# 平成 30 年度 瑞穂野北小学校 通学路合同点検箇所図

【合同点検メンバー】  
 教育委員会，学校，地域関係者  
 宇都宮市：技術監理課・道路管理課・  
 道路保全課・道路建設課・生活安心課  
 栃木県宇都宮土木事務所  
 宇都宮南警察署

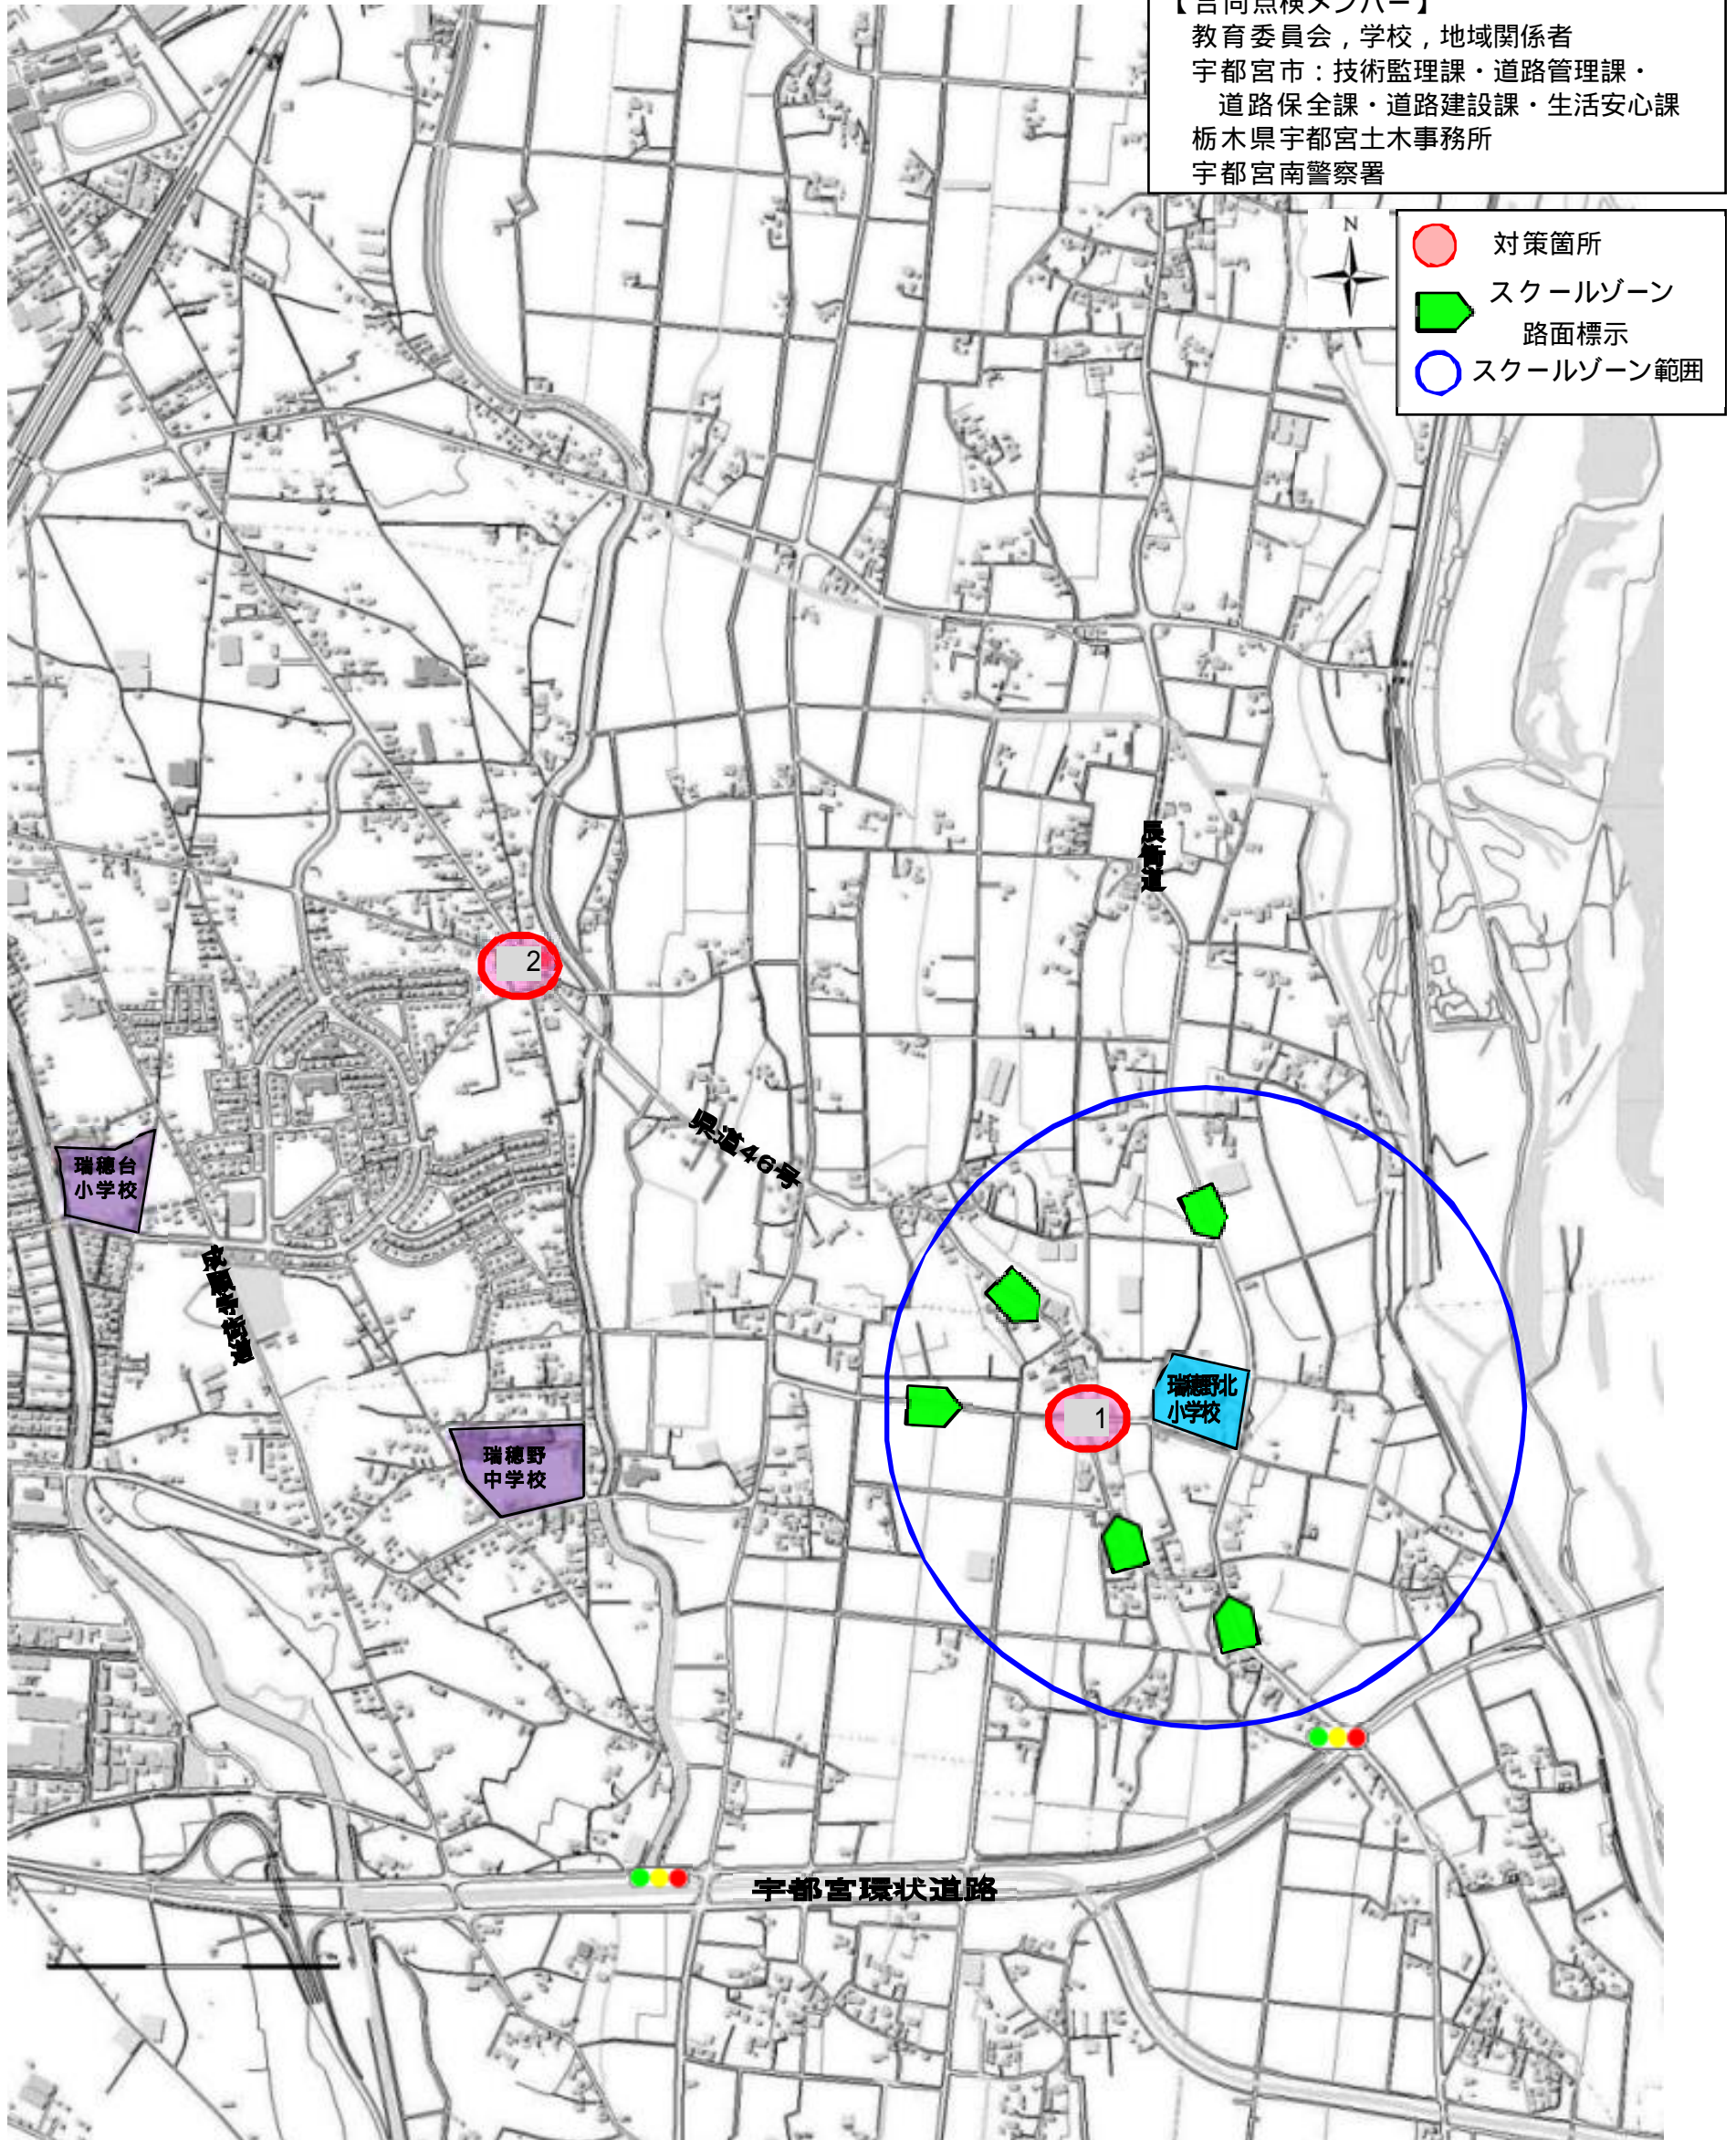
学校名	依頼箇所	依頼箇所の状況	対応内容	対応者
1 瑞穂野北 小学校	下桑島町617-5付近，学校西部の交差点(県道46号と市道399号の交差点)	当該交差点の北東角は，学校からも近く，登下校時児童の通過人数が大変多いが，歩道がないため児童の信号待ちのためのスペースがなく，大変危険 [通過人数59名]	東側待機場所にポストコーン設置	栃木県
			区画線の再設置	
2	上桑島町448付近(県道46号と市道404号の交差点部，変則6叉路)	変則交差点で車の動きが複雑なうえ，歩道，信号待ちのスペースがない部分がある。また，県道46号の交差点の距離が長く，歩行者用信号が青になっても通過途中の車が通りすぎることもあり，大変危険 [通過人数59名]	民地からはみ出している，樹木の伐採指導	警察
			横断歩道の自転車通行帯を歩区分に変更	
			横断歩道の南側への若干の移設可能性について検討 (市・県道路局：歩道の形や区画線の調整可能性等の検討 南警察署：信号機・横断歩道の移設の可能性検討)	宇都宮市 栃木県 警察
			交差点の全信号機の赤点灯時間の延長(交差点内の車両の排出のため) 交差点西側部への外側線設置(2段階横断の中間地点の待機場所確保)	警察 宇都宮市
